DIRECCION DE PLANEACION DE ALMACENES GERENCIA DE CORNERS		CHECKLIST DE REVISION DE PROYECTO	
DATOS DEL PROYECTO		TIPO DE REQUERIMIENTO	
NOMBRE		CORNER NUEVO	REUBICACIÓN
ALMACEN		REDUCCIÓN	CAMBIO DE IMAGEN
M2		AMPLIACIÓN	MUEBLE SUELTO
FECHA DE AUTORIZACIÓN			
AUTORIZADO POR			
PUNTOS A GARANTIZAR EN LA INSTALACIÓN DE PROYECTOS CORNERS DE ACUERDO A LINEAMIENTOS Y CRITERIOS DE PROYECTOS CORNERS EN TIENDAS NUEVAS Y TIENDAS EN OPERACIÓN		CRITERIOS DE DISEÑO	
		FULL CORNER	
		PERIMETRO MODULAR + AMB MARCA	
		SOFT CORNER	
		PERIMETRO GENERICO+ ID + AMB MARCA	
		PERIMETRO GENERICO+ ID + AMB GENERICO

ALMACÉN
LIVERPOOL
LOS MOCHIS

MARCA - M² AUTORIZADOS
AMERICAN EAGLE
A= 30.6 m²

PROYECTO:	NOTA:	AMERICAN EAGLE LIVERPOOL LOS MOCHIS JUVENILES				No.	FECHA	MODIFICACION Y/O COMENTARIOS	REVISO	CROQUIS DE REFERENCIA	REFERENCIA	AMERICAN EAGLE
	Arq. Marco Blanquet	TODO LO CONTENIDO EN ESTE PLANO ES PROPIEDAD DE THINK ARCHITECTURE S.A. DE C.V. (R), PARA USO EXCLUSIVO Y ÚNICO DEL PROYECTO, CUALQUIER VARIACION O MODIFICACION DEBERA SER CONSULTADA, ENTENDIENDASE BIEN ANTES DE REALIZARLA.					FECHA:	UBICACION:	ACOTACION:	MM	CLAVE	AE-LIV-MOC-JUV-01	
	REVISO:	Arq. Ricardo Arreola	12-ago.-19	BLV.FRD. CENTE

PLANTA MOBILIARIO
ESC. 1:50

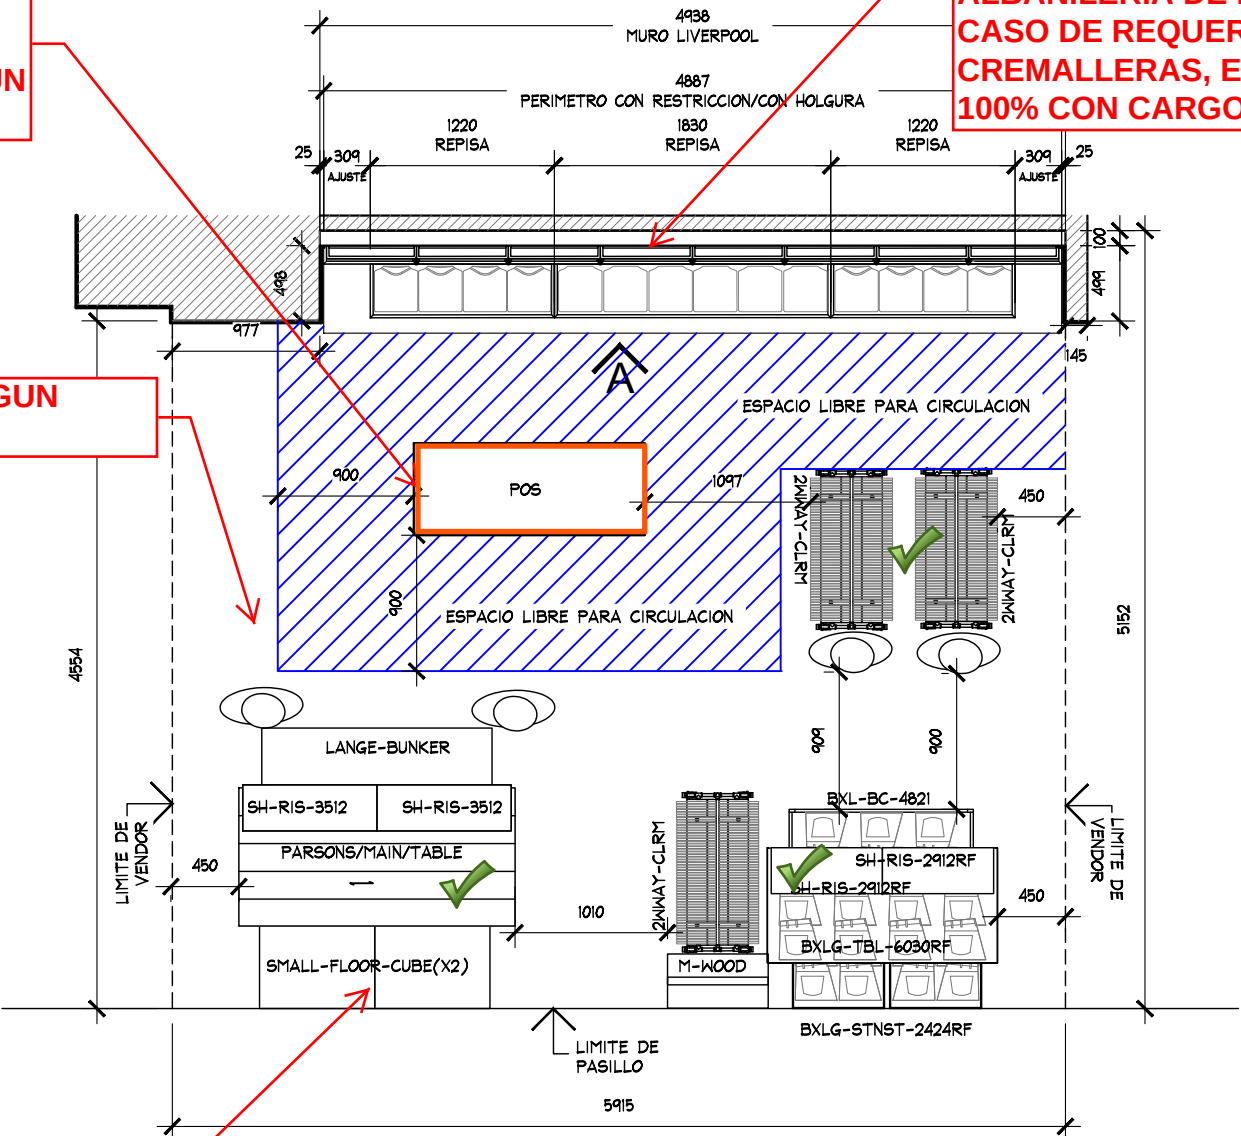
AMUEBLADO DE MARCA - OK SE SOLICITA A MARCA COLOCAR NIVELADORES METALICOS BASE PLASTICA. ALTURA MÁXIMA DE MOBILIARIO DE 1500 MM [YA INCLUYENDO NIVELADORES]

CIRCULACIONES - OK
